東通原子力発電所1号炉審査資料	
資料番号	A1-CA-0095
提出年月日	2021年6月28日

東通原子力発電所  
敷地周辺～敷地の地形，地質・地質構造について  
(震源として考慮する活断層の評価)  
(コメント回答)  
(補足説明資料)

2021年6月28日  
東北電力株式会社

# 審査会合におけるコメント

第1図 20万分の1「野辺地」地域の地形陰影図  
 地形名称、活構造及び5万分の1区画名を示す。陰影起伏図は国土地理院の地理院地図による。  
 野辺地図幅が示す活構造に当社の震源として考慮する活断層を加筆

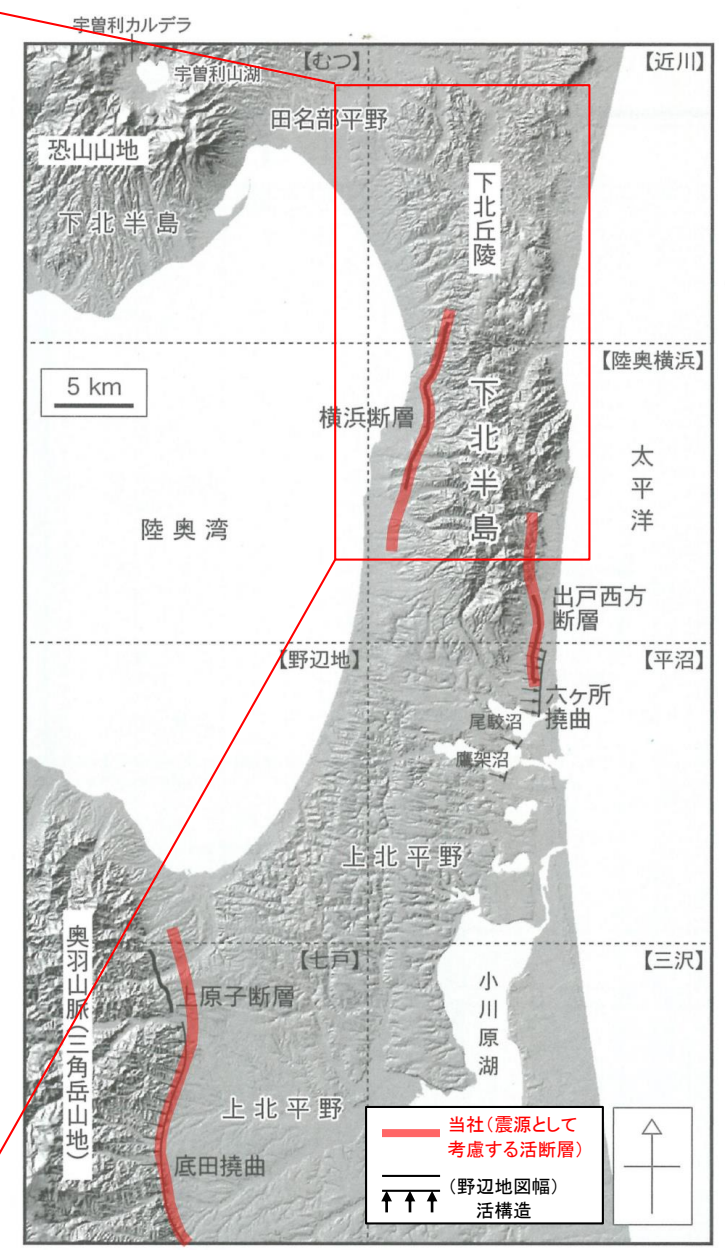
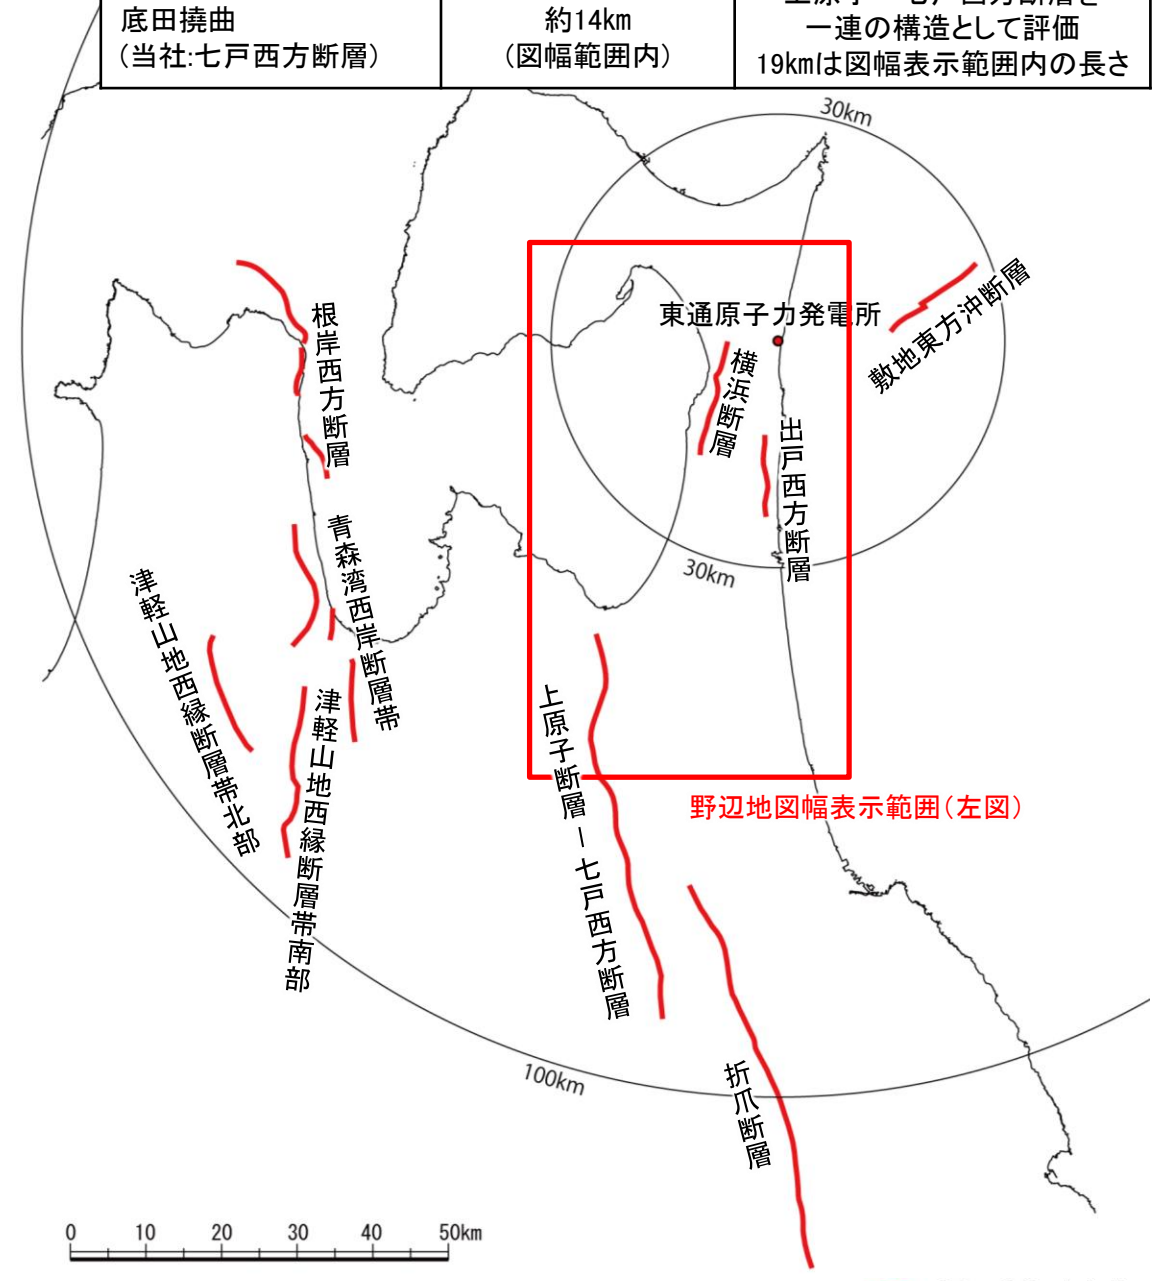
No.	コメント時期	コメント内容	今回ご説明資料の掲載箇所
S201	2021年5月14日 第973回審査会合	「20万分の1地質図幅「野辺地」(第2版)」における断層評価, 地質層序について, 事業者評価に反映する事項の有無について説明すること。	補足説明資料19

- 20万分の1地質図幅「野辺地」(第2版) (以下、野辺地図幅) には、活構造として横浜断層、出戸西方断層、六ヶ所撓曲、上原子断層、底田撓曲が示されている。
- ✓ 野辺地図幅に示されている横浜断層、出戸西方断層、上原子断層、底田撓曲(当社の七戸西方断層)は、いずれも震源として考慮する活断層の評価の範囲(南端・北端)・長さに含まれる。
- ⇒ 野辺地図幅に示されている活断層を踏まえても、震源として考慮する活断層の評価(分布・長さ)に変更はない。

断層名	野辺地図幅の活構造長さ	当社評価長さ
横浜断層	約11km	約15.4km
出戸西方断層	約5km	約11km
六ヶ所撓曲	約9km	存在しない
上原子断層	約4km	約19km 上原子—七戸西方断層を一連の構造として評価 19kmは図幅表示範囲内の長さ
底田撓曲 (当社:七戸西方断層)	約14km (図幅範囲内)
